改善箇所説明図

【不具合の内容】

積載荷重中心位置の不備

・改善措置②

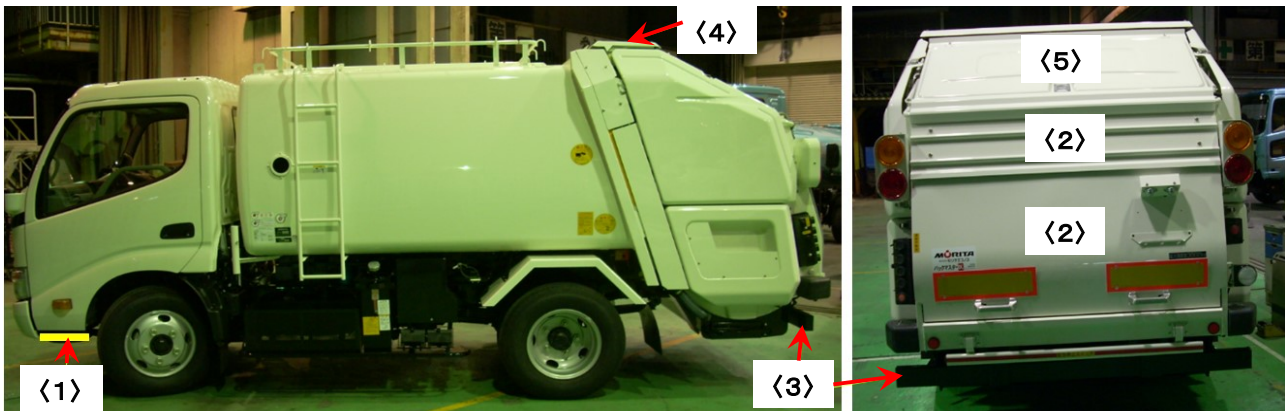
【改善の内容】

- ・最大積載量を確保するため、取付部品の軽減処置を行う。
- ・車両前方方向にウェイト等を取付し、重量配分を前側に移動し後軸の負荷を軽減する。

架装型式、車型および車両の使用状態により、下記内容から実施項目を決定する。

No	実施内容
<1>	前輪前方のシャシフレーム下部にウェイト取付し、後軸荷重を軽減する。 (シャシによってウェイト重量は増減)
<2>	軽量化した後部扉と交換する。
<3>	軽量化により車両総重量7000kg以下になるため、大型バンパを取外しする。(3トン車のみ)
<4>	天井カバー(材質FRP、開閉用部品あり)を、シートに変更する。(KA650Dのみ)
<5>	点検用カバー(材質FRP、開閉用部品付き)を、一枚物の樹脂板に変更する。
<6>	点検用カバー(鉄製)を、一枚物の樹脂板に変更する。
<7>	投入口内部の押え板(飛散防止ゴム)を鉄製から樹脂製に変更する。(中型車以上)
<8>	軽量化したフレームカバーと交換する。(中型車以上)
<9>	飛散防止ゴムの厚みを変更する。(中型車以上)
